MESTSKÁ ČASŤ BRATISLAVA - NOVÉ MESTO

Vec: Upovedomenie účastníkov konania o obsahu odvolania

Schéma z Priestorovej a funkčnej regulácie ÚPZ Podhorský pás

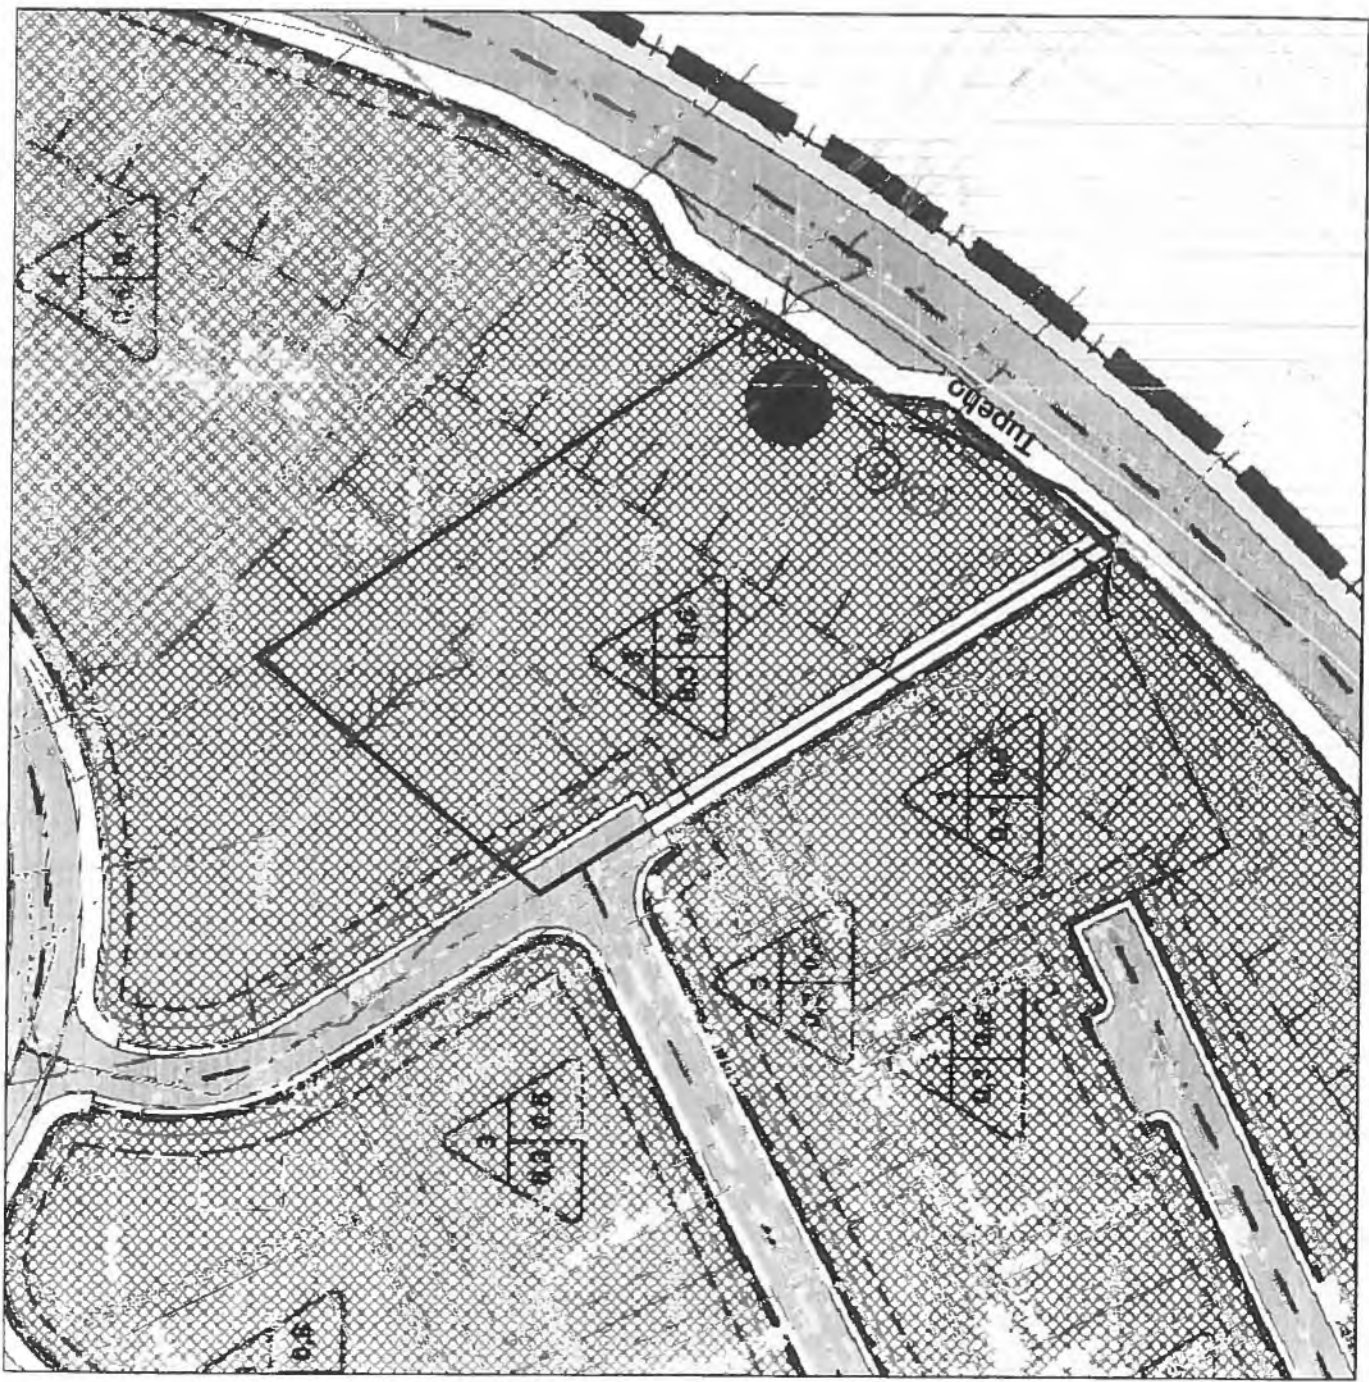
(2) Nové objekty v riešenom území musia byť umiestňované a povoľované v rámci plochy vymedzenej na pozemkoch regulačnými prvkami priestorového usporiadania tak, ako sú stanovené vo výkrese č.7 a č.8 územného plánu:

(3) Maximálny počet nadzemných podlaží je stanovený v grafickej časti (výkres č. 8) pre každý navrhovaný pozemok pre zástavbu, pričom počet nadzemných podlaží je stanovený počtom podlaží nad úrovňou najnižšieho bodu upraveného prifahlého terénu. V prípade, že objekt sa skladá z jednotlivých prevádzkovo samostatných sekcií, ktoré sú na terasovito upravenom teréne, najnižší bod upraveného prifahlého terénu sa chápe ako najnižší bod terasy, na ktorej je osadená prevádzkovo samostatná sekcia objektu.
